改善箇所説明図

改善措置の内容

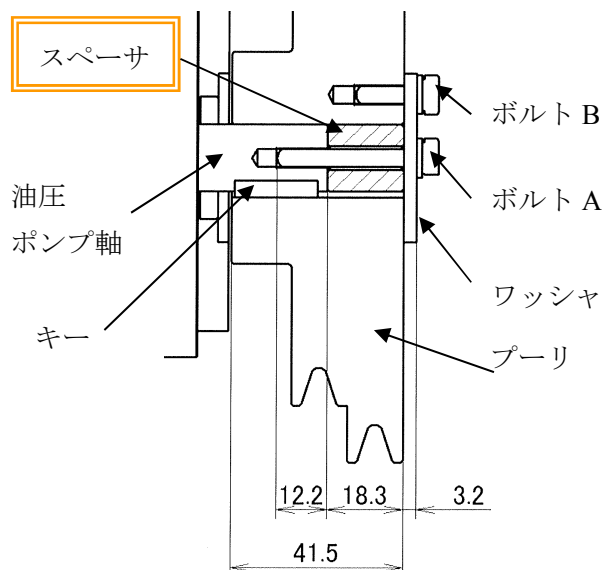
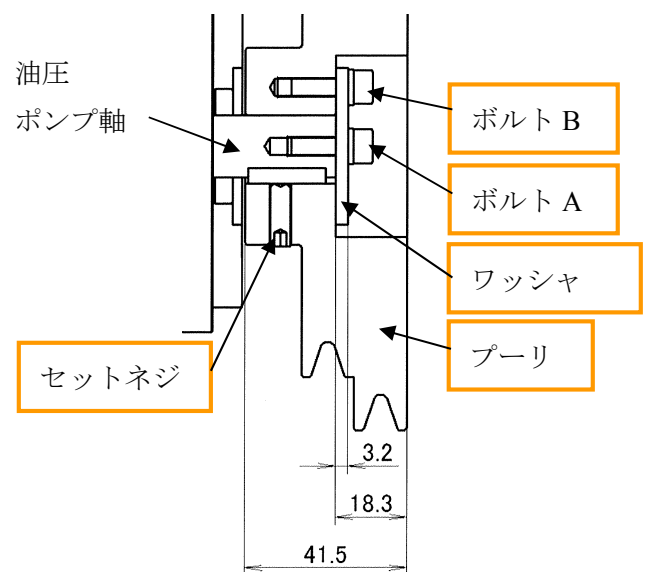
モータ・スイーパーの静油圧式無段変速機(HST)において、走行用油圧ポンプ駆動軸プーリの設計が不適切なため、プーリの取付けボルトの締め付け力が低いものがある。そのため、プーリの塗装が剥がれた場合にボルトの締め付け力が低下し、最悪の場合、プーリが外れて走行不能となるおそれがある。

全車両、プーリと固定用ワッシャ、ボルト一式を対策品に交換する。
